武庫川水系河川整備計画（原案）等の論点に関する意見書（その 2） 目次

武庫川流域委員会

粗度係数と河道流下能力に関する意見書

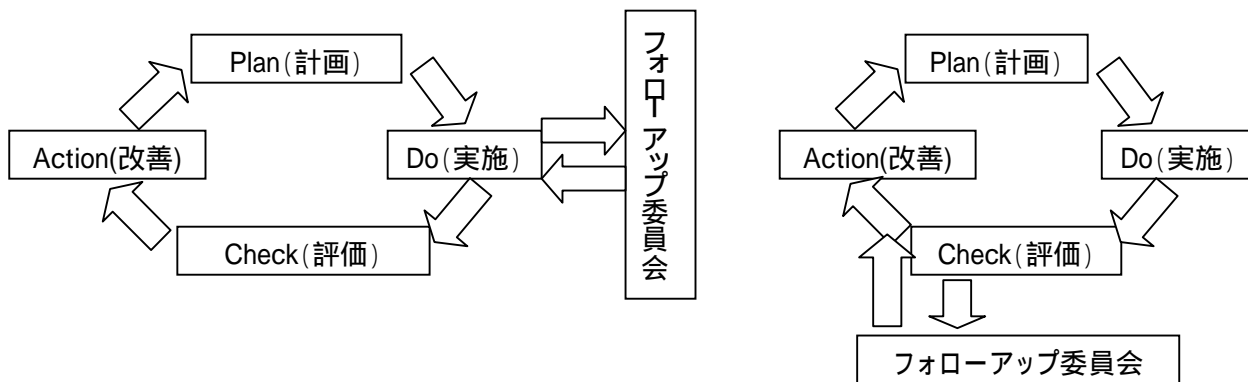
第57回流域委員会の資料4によると、PDCAのイメージ図として、下記左図のように説明されている。ここでは、PDCAのサイクルにフォローアップ委員会が参画(involvement)するのは、Doの段階になっている。

もちろん PDCA のすべての段階でフォローアップ委員会が参画しても構わないが、マネジメントサイクルの中で最も重要な参画の段階は、下記右図のように Check Up の後の段階である。

計画の達成度に関する点検・評価がなされた後で、その結果を住民に説明することでアカウンタビリティが果たされるのである。さらに、Goal が計画通りに達成できなかった場合には、それを次期の事業実施にどう反映させていくかという提案をフォローアップ委員会から受けることで、協働型の進行管理が実現される。

図1：現況充填度の15分割流域図（第60回使用図）

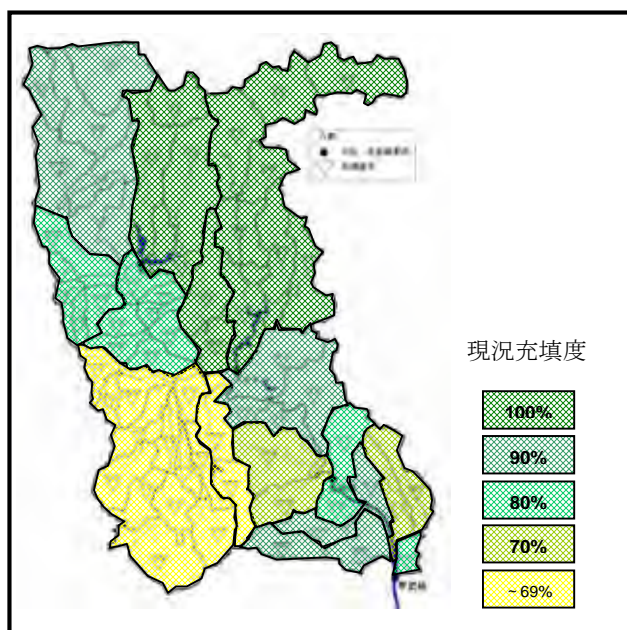
図1からわかること：
武庫川流域は、これからどんどん市街化ができるというよりは、計画した市街化はもう相当進行している。

神戸市、西宮市等が市街化計画を持つ以上、市街化がある程度で止まる約束はなく、治水のリスクとしてはそれを認識せざるを得ない。従って計画の想定としては悲観側の想定ではあるがやむを得ない想定であろう。全体としても市街化が相当進行している流域と見なすことができ、現状と乖離し過ぎた過大な想定とまでは言い切れないと考える。

図 3：図 2 同範囲の 2010 年航空写真（第 60 回使用図） 出典：Google Map <http://maps.google.co.jp/>

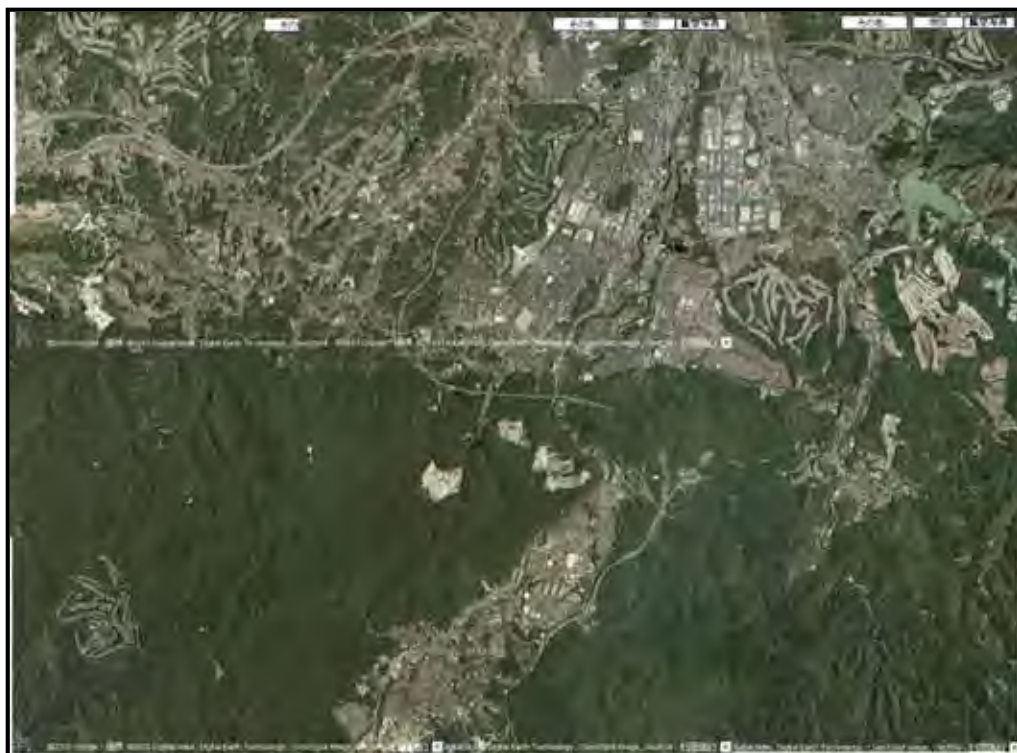
写真（図2と図3）の比較からわかること

市街化区域内の市街化の進行が速い。現時点評価で充填度を再計算すれば大きな値になることは直感的にも想像できる。

図4：現況充填度の62分割流域図

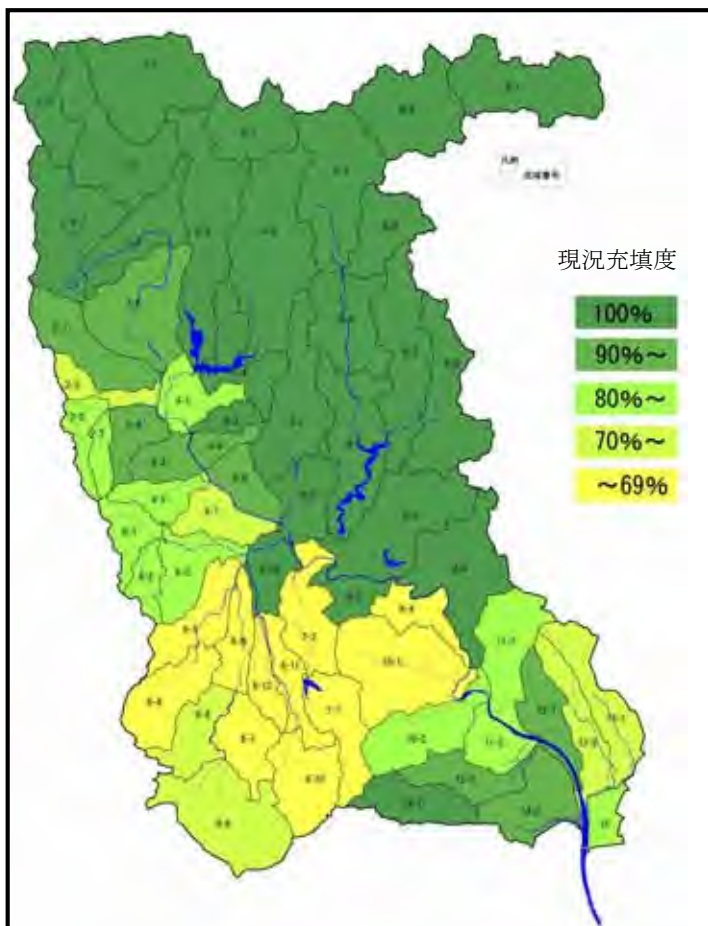
将来土地利用の予測から考えられる治水上のリスクを低減するために、減災対策で何を考えておくべきか。減災対策の審議時に使用するための詳細情報として、現況充填どの62分割流域図を図4に示す。武庫川流域では詳細な流域分割をしているのであるからこそ、ここから得られる情報は、以下に例示するような視点でもって戦略的な減災対策に活かされるべきであると考えている。

- ・ 現況充填度が相対的に低い流域を抱える基礎自治体は、開発計画に対してより慎重な方向（抑制側の）指導を検討して頂きたい。実際の開発は市街化区域に限らず行われるため、慎重な指導姿勢は減災対策にとって重要な要素となる。
- ・ 具体的一例を挙げれば、流域No2.（三田市）ではため池の激減と山林の減少が、No4.（三田市）ではため池の激減と山林・畑の減少が、No6.（神戸市、西宮市）では水田・ため池・山林の減少が、No7.（神戸市、西宮市）では水田の激減が、No10.（西宮市）では水田の激減と山林の減少が、No13.（宝塚市、伊丹市）では山林の激減などが、それぞれ予想される。山林、水田、ため池の減少は実態として流出を加速する方向に作用してしまう。（表1の「変動率」（どの程度変動する見込みかの割合）算出結果と都市計画区域図からの分析結果）
- ・ 流域各市、特により上流側にあたる神戸市、西宮市、三田市、宝塚市の各市においては、市街化調整区域の縮小や解除、市街化区域への編入、緑地保全地区の縮小等市街化を促進・拡大する方向の都市計画見直しについては、極めて慎重な対応を求めたい。整備計画で想定していないこれら市街地拡大方向の見直しは、より下流の各市での水害リスク引き上げに直結するからである。その上で、各市の権限として都市計画の見直しを行うものであるから、各市の責任において推進計画で定めた以上の更なる流出抑制策を開発と並行して実施することとされたい。
- ・ 特に、西宮市、神戸市の抱える大面積の市街化区域の今後の市街化進捗度は、流出に影響を与える。計画上想定してはあるものの、水害のリスクマネジメントの観

なお、第60回委員会において、現況の市街地充填度70%以上の分割流域が武庫川流域においてどの程度の割合を占めるか、の説明に用いた「70.4%」の算出方法は以下の通り。図4に対応した値は「73.8%」である。
